国立研究開発法人日本原子力研究開発機構
大 洗 研 究 所
廃棄物管理事業変更許可申請書
新旧対照表

(本文、添付書類一、二、三、四、五、六、七、八)

令和4年4月

国立研究開発法人日本原子力研究開発機構

第1図 敷地の位置及び廃棄物管理施設配置概要図

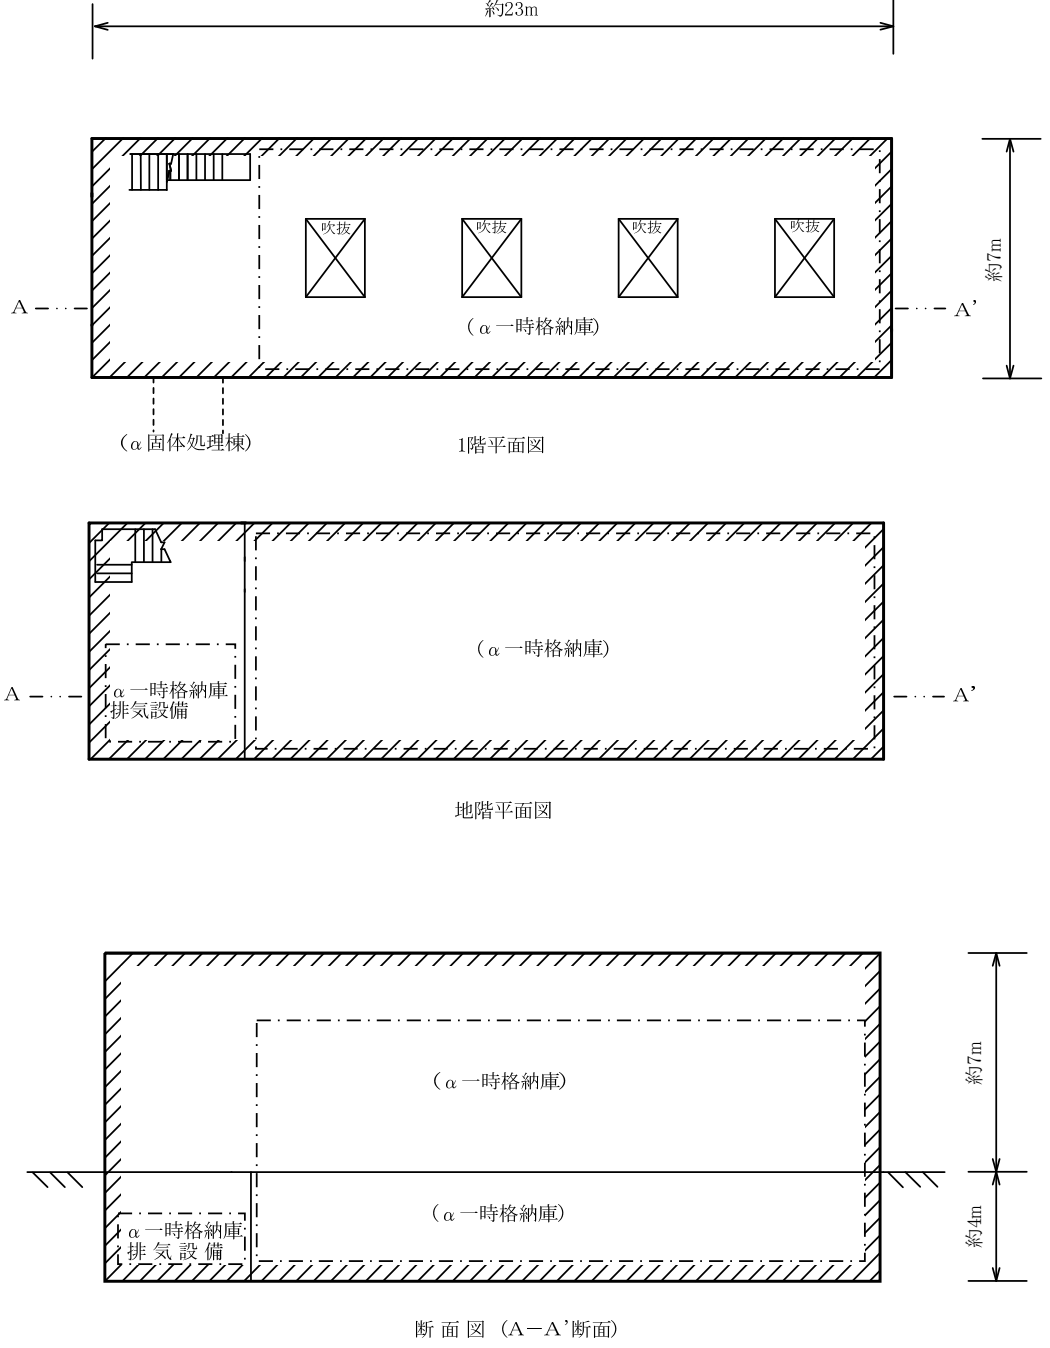
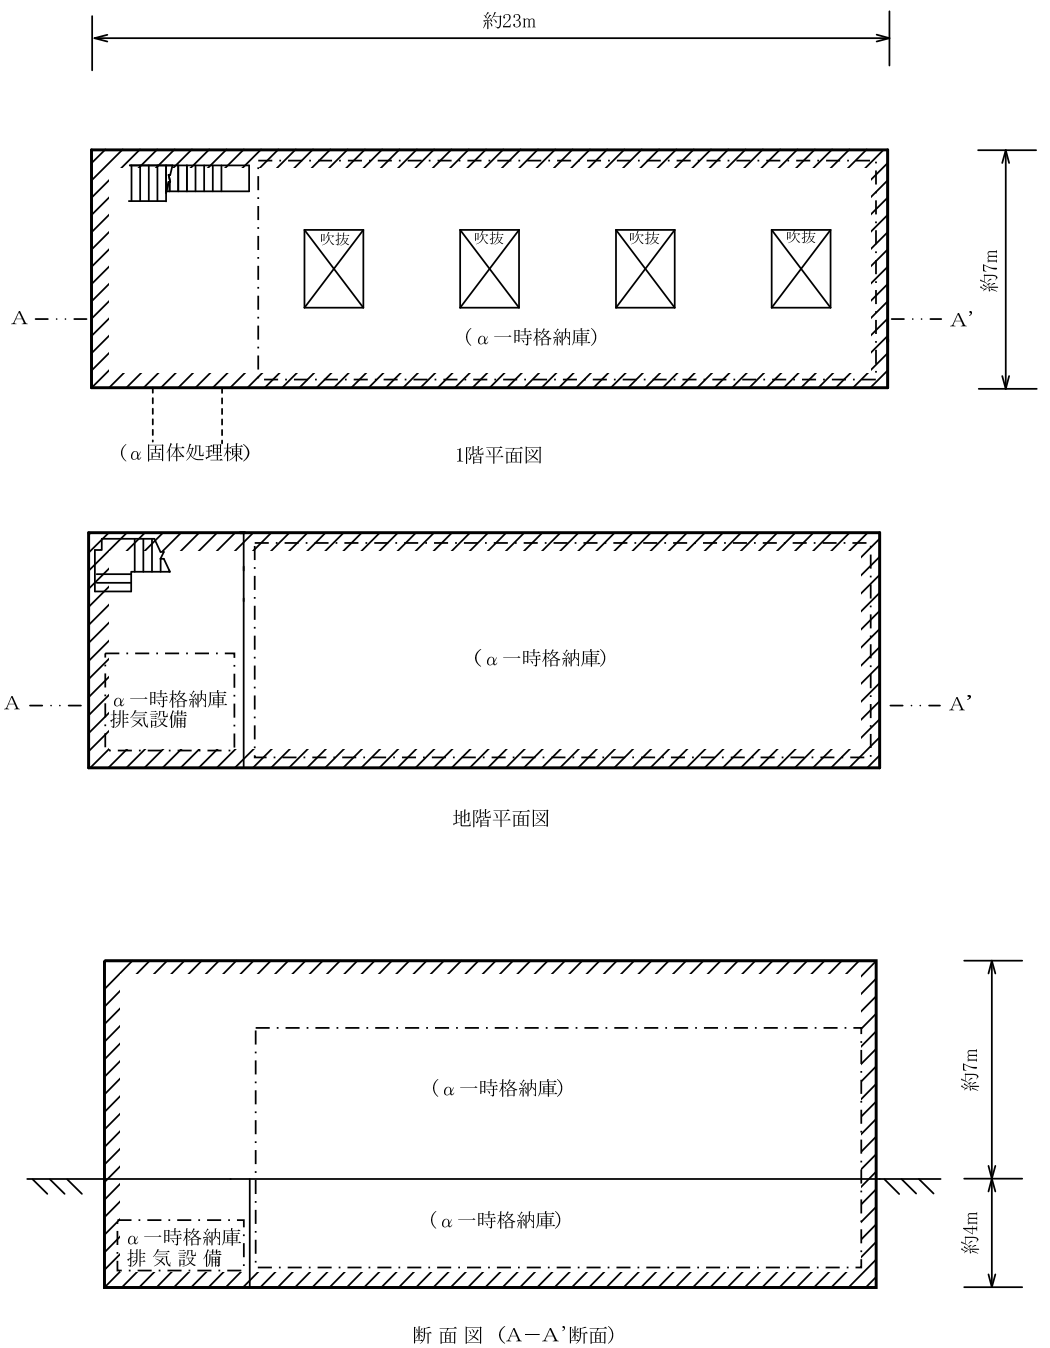
受入れ施設変更に伴う記載の見直し
